Fagnotat

Vår referanse: PLAN-2022/20739-124
Saksbehandler: Mari Laupsa
Dato: 04.06.2025

Tilrår vedtak av forslag til detaljregulering Fana, Gnr. 6, Bnr. 254, mfl. Helldalssåta, Arealplan-ID 71080000

2 Perspektiv mot nordaust t.v. og oppriss sett frå Sanddalsringen t.h.

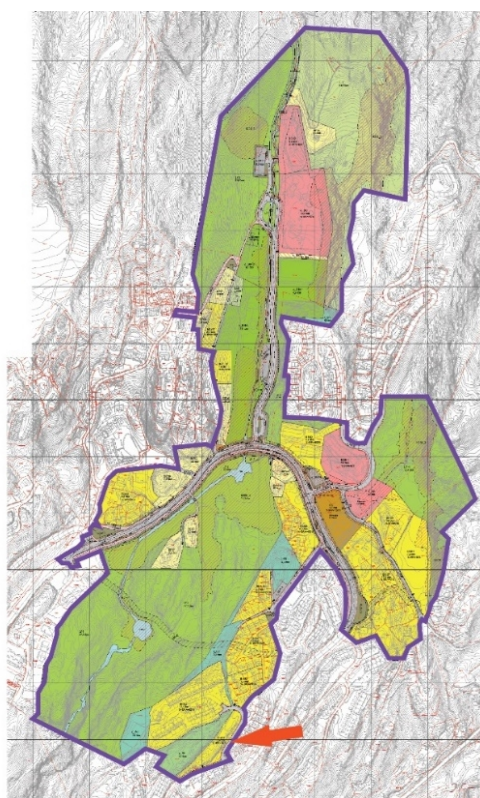
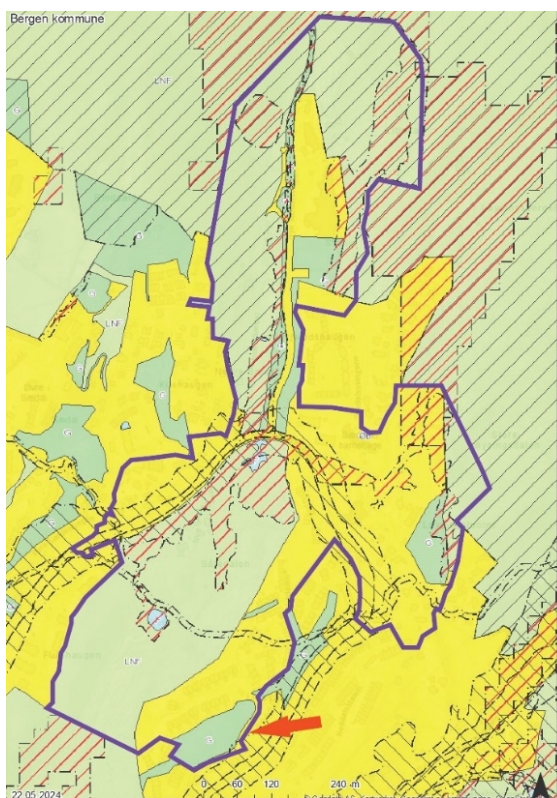
Byggehøgde på 9 meter oppe på det naturlege plataået i terrenget gjer at nye bygningar vil vera svært synlege, også frå avstand. Føresegnene sikrar at bygga vert ført opp med trekledning. Reflekterande material i rekkverk er ikkje tillate. Føresegnene opnar for etablering av solcellepanel på tak.

Mønehøgde er sett til kote +204 i sør og kote +201,5 i nord. Saltak med takvinkel mellom 25 og 30 grader er sikra i føresegn. Storleik, typologi og materialval i planforslaget er i tråd med området elles. PBE sluttar seg til utforminga vist i planforslaget.

4 Utsnitt av illustrasjonsplan viser felles uteopphaldsareal (skravur) i nord mot vegen, feltet mellom rekkehusa og naturterreng i sør.

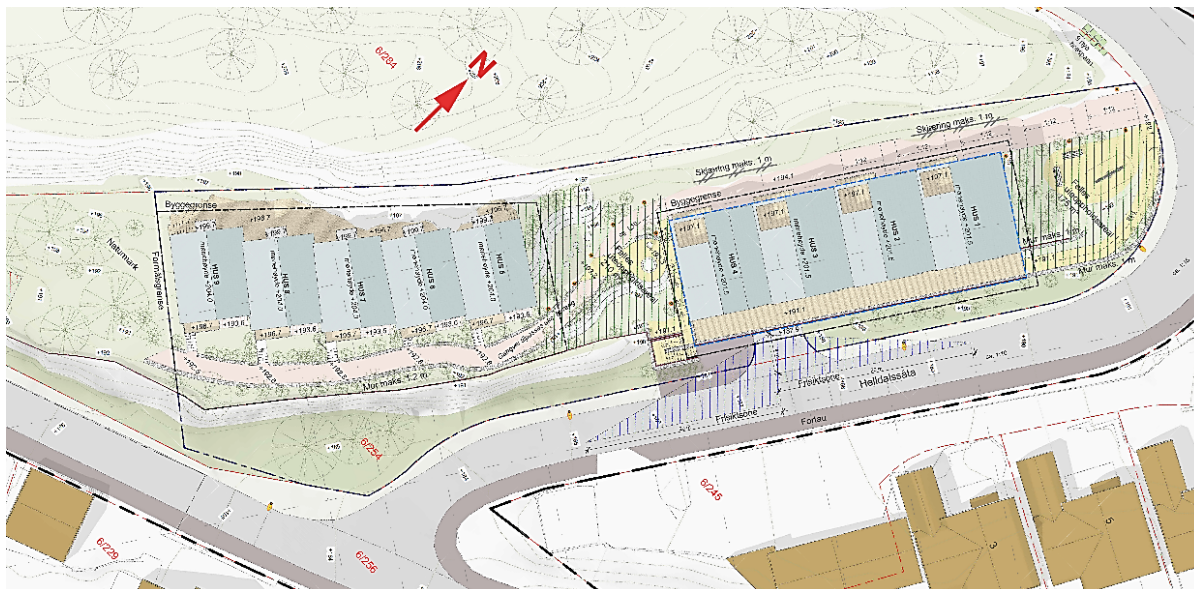
Felles uteopphaldsareal er løyst i to felt (figur 4). Ved starten på gangvegen i nord er det avsett areal til lek og opphald. Den elles markante åskammen i planområdet skrånar ned her, og arealet har gode soltilhøve og god kontakt med omkringliggende bustadfelt. Til offentlig ettersyn kommenterte PBE at leikearealet like ved svingen i vegen var problematisk i høve trafikksikkerheit. Det er no sikra i føresegn at leikearealet skal ha rekkverk som ikkje hindrar friskt.

Det andre feltet er mellom dei to bygningskroppane. Arealet ligg over ei naturleg nivåsprang, og er knytt til vegen nedanfor med trapp. Trappa fungerer også som kortaste veg frå parkeringsgarasjen til bustadane. Feltet er orientert mot søraust, med bratt terreng mot nordvest og husvegger på to sider. Arealet har godt utsyn og sol frå morgon til tidleg ettermiddag, og har potensiale for å verta ein god møte- og aktivitetsplass for bebuarane.

I særleg del av tomta er naturterrenget sikra vidareført i føremål f_GN. Her er det særleg gode soltilhøve, og planforslaget opnar for enkel tilrettelegging for lek og opphald. Arealet inviterer til naturlek, også for born elles i nabolaget. Dette arealet er ikkje medrekna i utearealkravet. God samanheng og overgang mellom opparbeida og naturleg terreng er sikra i føresegn. PBE vurderer at krav til uteopphaldsareal er varetekne i planforslaget. Til offentlig ettersyn bad vi om at byggegrensa i sør vart trekt vekk frå føremåls grensa mot f_GN. Dette vart ikkje følgt opp, men det er lagt inn føresegnssområde i plankartet (#3 *midlertidig anleggsområde*) som avgrensar inngrep i f_GN og sikrar tilbakeføring av naturområdet før bustadane får bruksløyve.

5 Snitt gjennom rekkehus i nord med parkeringskjellar t.v. og rekkehus i sør t.h.

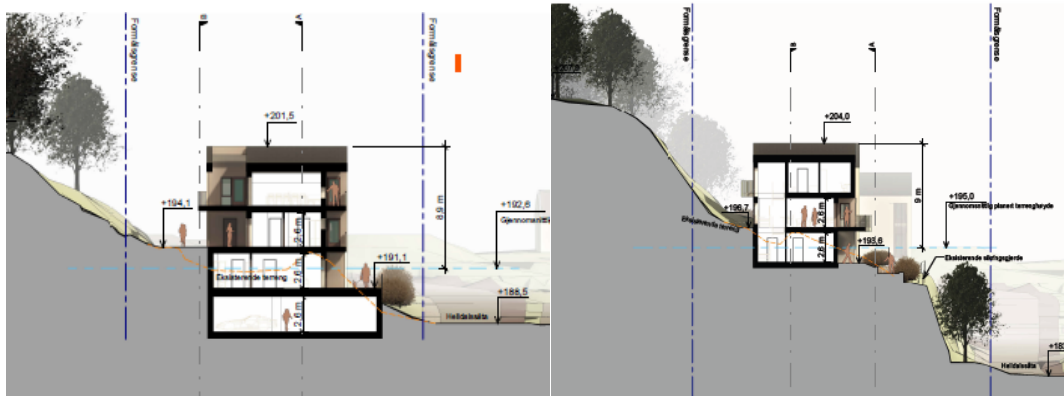
bustad og direkte utgang til bilfrie fellesareal. Bueiningane er tenkt i tre etasjar med saltak, og skal ha ei storleik på minimum 100 m², eksklusivt bodareal.

6 Høgdekurver gjennom planområdet. Raud pil viser svingen der terreng og veg er på same nivå. Stipla linje tilsvarar snittet til høgde. hoydedata.no

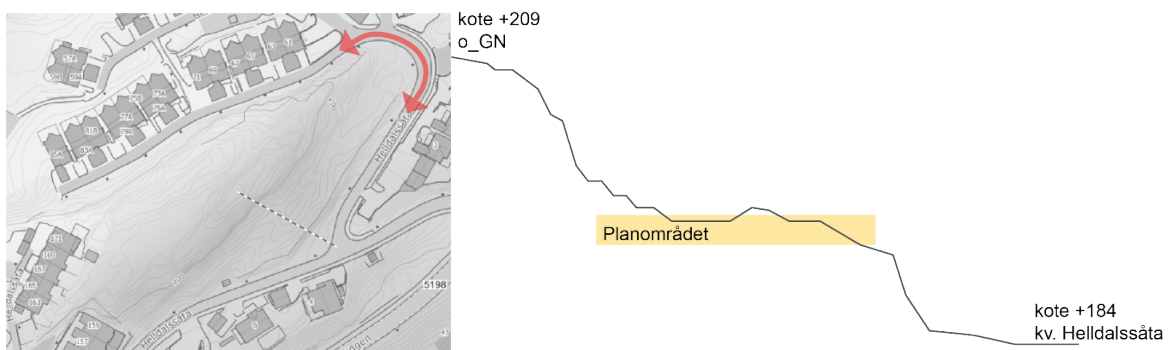
For å unngå terrenginngrepet som parkeringskjellar utgjer vart det undersøkt om avkøyrslø frå kv. Helldalssåta i nord var mogleg. Her er det ikkje nivåforskjell mellom veg og terreng, og ei tilkomst her kunne opna for 2-3 bueiningar og overflateparkering. Løysinga vart ikkje jobba vidare med då avkøyrslø i svingen ikkje varetok trafikktryggleiken.
